ALCALDÍA MAYOR DE BOGOTÁ D.C. Fondo Prevención y Atención Emergencias	CONCEPTO TÉCNICO SOBRE NECESIDAD DE ESTUDIOS DETALLADOS DE AMENAZA Y RIESGO POR FENOMENOS DE REMOCIÓN EN MASA DENTRO DEL TRÁMITE DE LICENCIA URBANÍSTICA	Código:	GPR-FT-10
		Versión:	04
		Fecha de revisión:	21/06/2011

1.1 CONCEPTO TÉCNICO No. CT:	6302
1.2 ÁREA:	Técnica y de Gestión
1.3 COORDINACIÓN:	Investigación y Desarrollo
1.4 REFERENCIA CRUZADA RADICADO FOPAE:	2011ER11446
1.5 RESPUESTA OFICIAL No.	RO-50073

2.1 SOLICITANTE:	CURADURÍA URBANA No. 4
2.2 PROYECTO:	Calle 128A No. 86B-38
2.3 LOCALIDAD:	11. Suba
2.4 UPZ:	28. El Rincón
2.5 BARRIO O SECTOR CATASTRAL:	Guillermo Núñez
2.6 DIRECCIÓN:	Calle 128A No. 86B-38
2.7 CHIP:	AAA0136HJHY
2.8 MANZANA CATASTRAL:	47
2.9 PREDIO CATASTRAL:	14
2.10 ÁREA (Ha):	0.00945 (*)
2.11 FECHA DE VISITA: FECHA ELABORACIÓN DE CT	Agosto 31 de 2011 Octubre 03 de 2011

Figura 1. Localización general del proyecto ubicado en la Calle 128A No. 86B-38 en el Plano Normativo de Amenaza por Remoción en Masa del POT (Decreto 190 de 2004), el cual se encuentra en amenaza MEDIA.

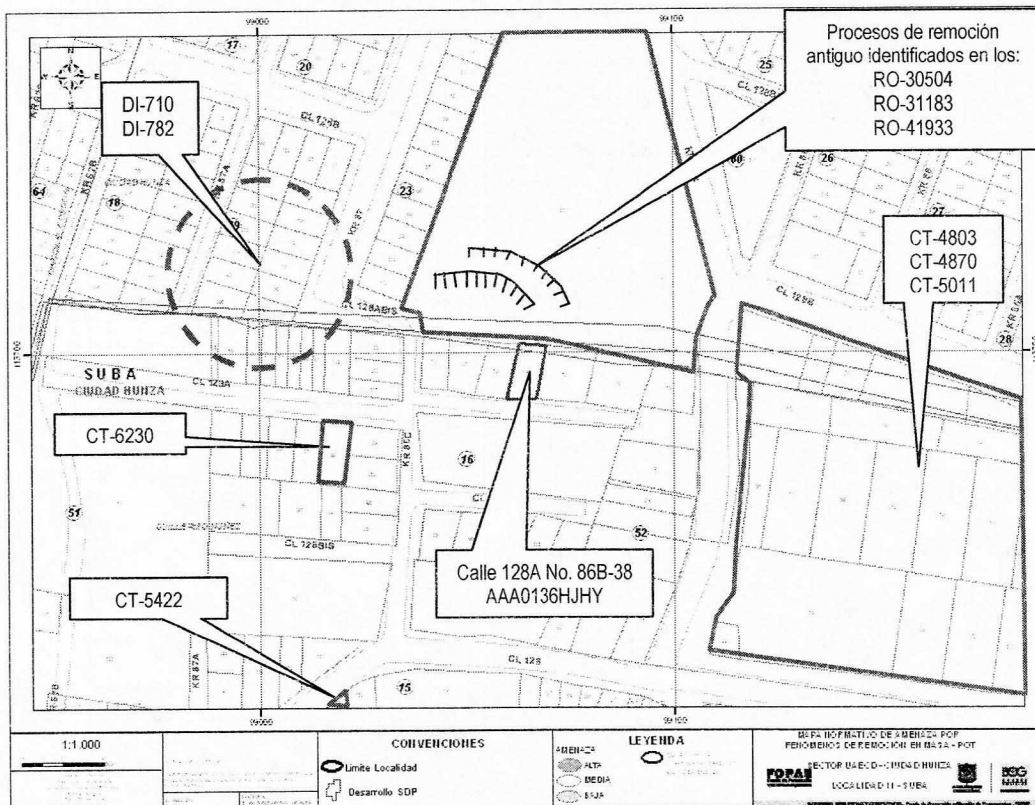
Conforme con el plano normativo de "Amenaza por Remoción en Masa" del Plan de Ordenamiento Territorial de Bogotá – POT, el sector del proyecto ubicado de la Calle 128A No. 86B-38, de la Localidad de Suba, se encuentra en una zona de AMENAZA MEDIA por procesos de remoción en masa (Figura 1).

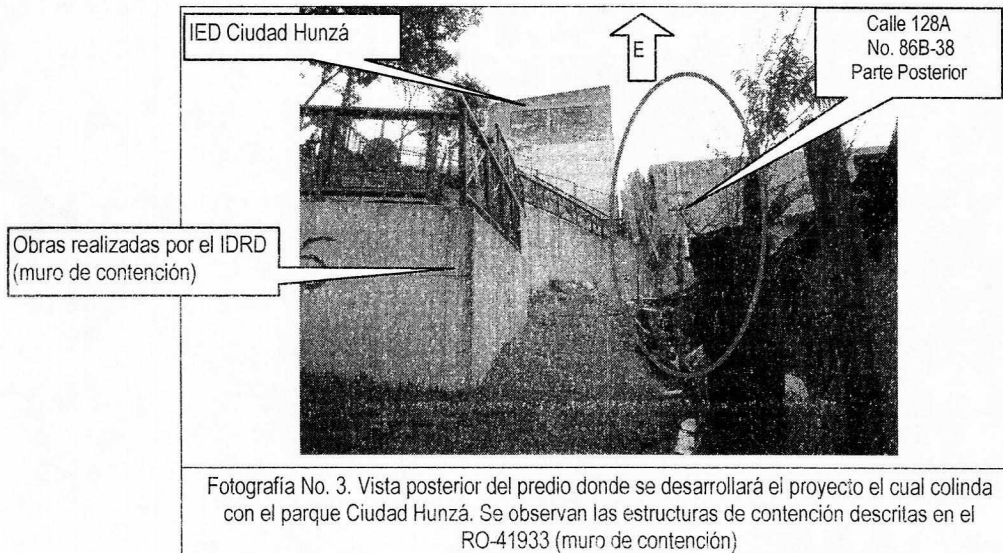
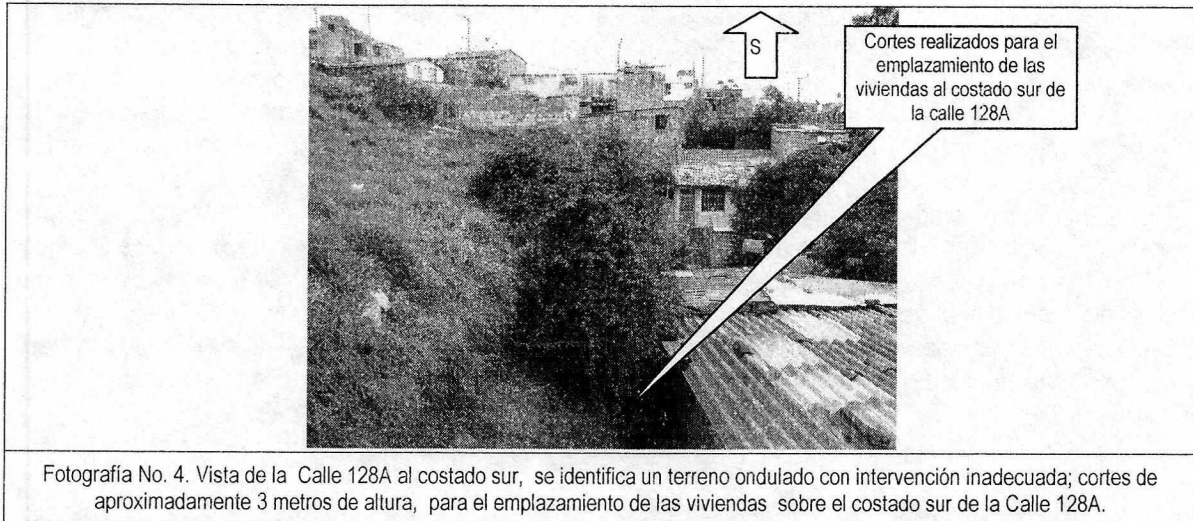
En el momento de la visita, en el predio objeto del presente concepto técnico, se encontró una vivienda de dos (2) niveles en mampostería simple en la cual se encuentra en proceso de construcción el segundo nivel, aunque en el predio no hay evidencias de afectación por procesos de remoción en masa activos que involucren el área del proyecto (Fotografías No. 1 a 5), la zona donde se emplaza el predio presenta las

mismas condiciones de materiales y pendiente de la ladera de la parte posterior, donde se presentaron los procesos de remoción en masa citados en los antecedentes del presente concepto técnico.

El sector en donde se emplaza la citada edificación posee una pendiente alta, se encuentra en un sector consolidado y en el momento de la verificación técnica adelantada no evidenciaba daños o patologías de tipo estructural, no obstante, se advierte que cualquier intervención que se realice, debe tener en cuenta la presencia de la infraestructura aledaña, por lo que el responsable del proyecto debe garantizar en todo momento la estabilidad general del lote y su entorno.
